2020年7月28日
三菱原子燃料(株)

5次申請 第3回補正と第4回補正の添付図変更箇所比較表

5次申請 第3回補正と第4回補正の新旧比較

注) 補正・性能に係る事項は次回以降申請	
名称	正誤・追加施設
内容	シリンダ圧力高インケクローック設置
場所	工場棟 転換工場
図番	図イ制-2(1/4)

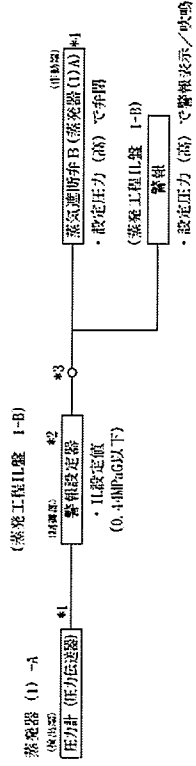
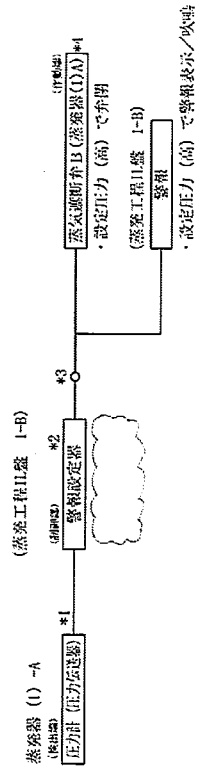
No.	変更機能を示す施設名称
101	シリンダ圧力高インケクローック
102

No.	変更機能を示す施設名称
101	シリンダ圧力高インケクローック
102

No.	施設 - 性能に係る事項は次回以降申請	名称
(21)	循環計用液位高インテグレーション	工場棟 転換工場

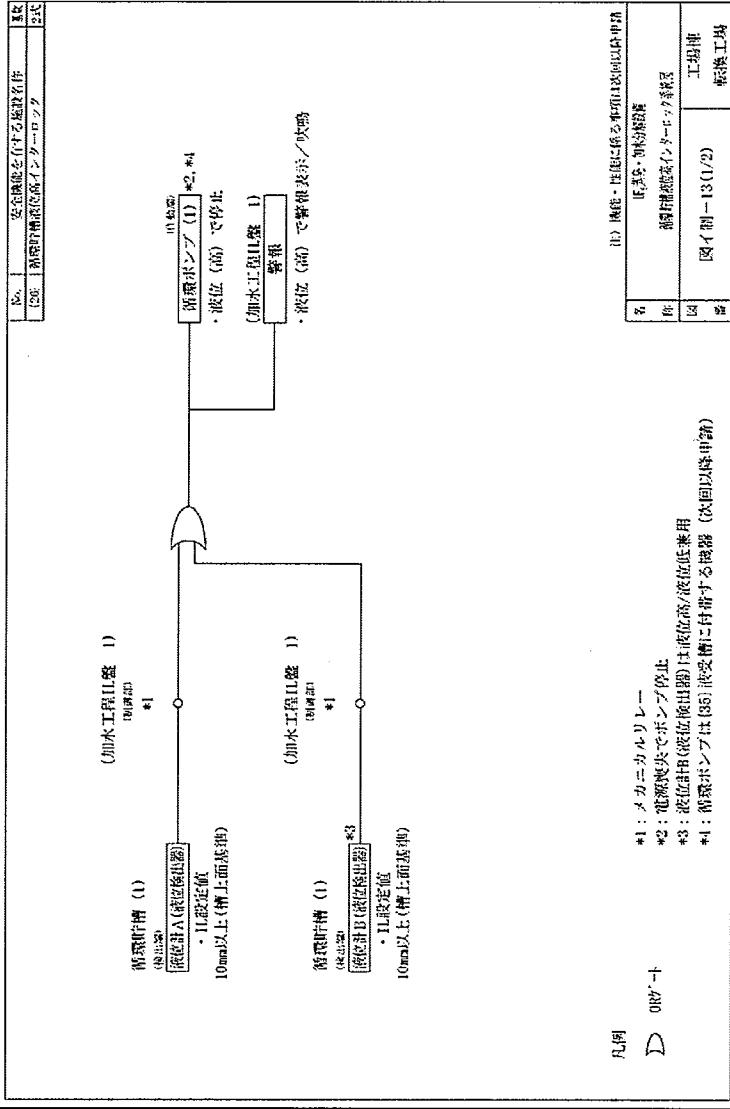
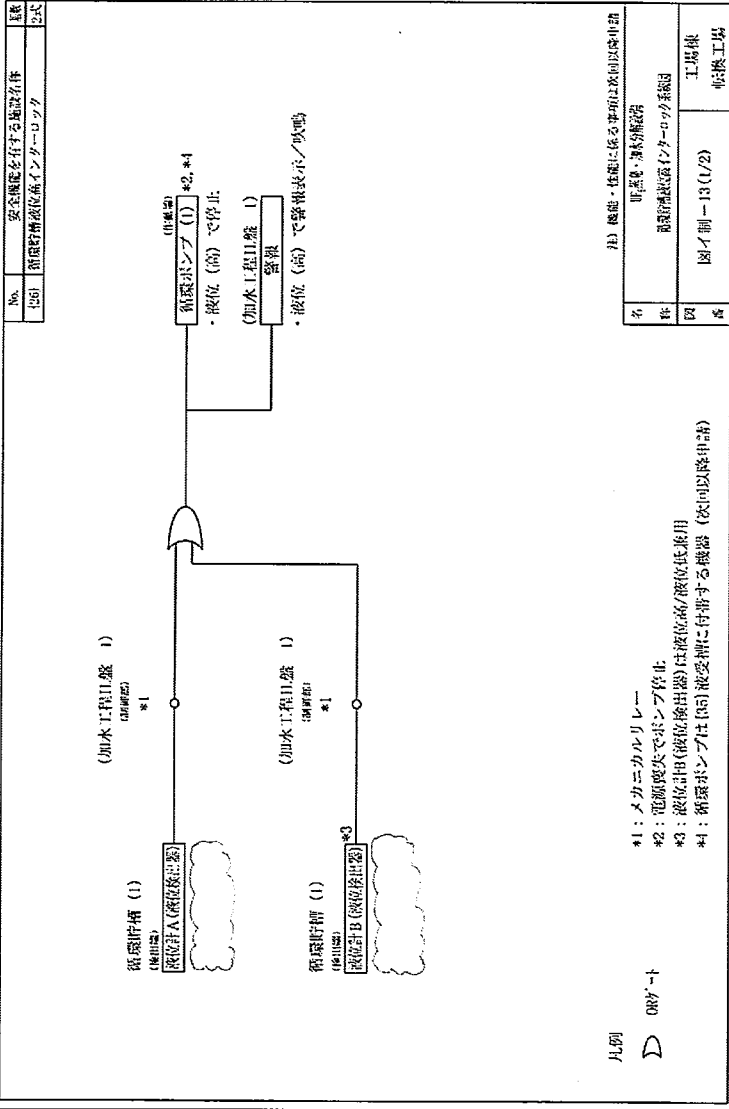
- *1: メカニカルリレー
- *2: 電源喪失でポンプ停止
- *3: 液位計A(液位検出器)は液位高/液位低兼用
- *4: 循環ポンプは(35)液受槽に付着する機器 (次回以降申請)

No.	施設 - 性能に係る事項は次回以降申請	名称
(26)	循環計用液位高インテグレーション	工場棟 転換工場

- *1: メカニカルリレー
- *2: 電源喪失でポンプ停止
- *3: 液位計B(液位検出器)は液位高/液位低兼用
- *4: 循環ポンプは(35)液受槽に付着する機器 (次回以降申請)
